Hieronder het advies vanuit de gemeenste
 De schets voor is akkoord, hier is voldoende ruimte.
 Betreft parkeren achter zie ik dat de afmetingen van de parkeervakken krap zijn
 aangehouden.
 Auto 1 & 2 krijg je niet op een normale manier ingeparkeerd.

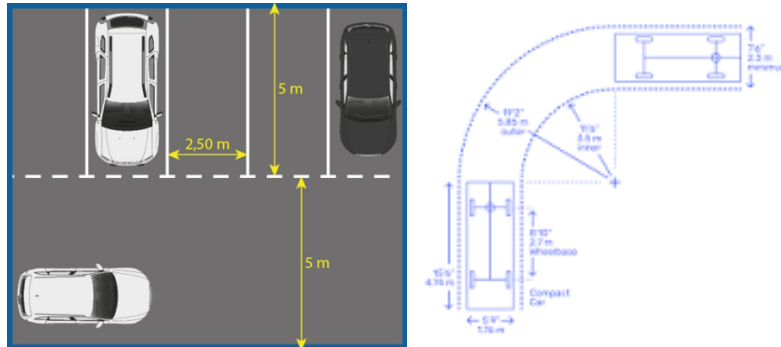
Ook moet er rekening mee worden gehouden met de auto's van bewoners.
 Het aantal van 12 parkeerplaatsen lijkt mij wat te optimistisch.
 Totaal aantal: 10 parkeerplaatsen.
 Met een capaciteit van max 12 bezoekers, volstaan 6 voertuigen,
 Daarbij de voertuigen van bewoners/mogelijke andere medewerkers.
 Ik snap de kleinschalige opzet, wat het lastig maakt is de "vrije inloop"
 Hierdoor is het niet te sturen, en kan het voorkomen dat er onvoldoende parkeergelegenheid is.
 In veel gevallen denk ik dat het geen probleem is en parkeercapaciteit op eigen terrein voldoende is,
 Een soort van regulering zou wel wenselijk zijn,
 ook zal duidelijk gemaakt moeten worden dat er geparkeerd kan worden op eigen terrein,
 anders gaan ze het alsnog in de openbare ruimte doen.

Conclusie: Zoals uit voorgaande advies blijkt, is een aantal van 6 voertuigen voldoende bij een uitgangspunt van 6 bezoekers. Hier moeten dan nog jullie eigen voertuigen bijgeteld worden. Van medewerkers kan geen sprake zijn, er wordt ervan uit gegaan dat jullie geen personeel in dienst hebben. Bezoekers van het uitvaarthuis moet verder duidelijk zijn dat op jullie terrein kan/moet worden geparkeerd om te voorkomen dat dit in de openbare ruimte gaat gebeuren.
